RELATÓRIO DE FISCALIZAÇÃO TÉCNICA DOS SISTEMAS DE ÁGUA E ESGOTO DO MUNICÍPIO DE

SALTINHO

Relatório R4 –Não Conformidades

Americana, junho de 2017

Imagem(1)

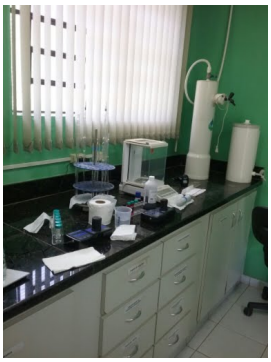
Descrição(1): Novos equipamentos de análise físico-quimica
Imagem(2)
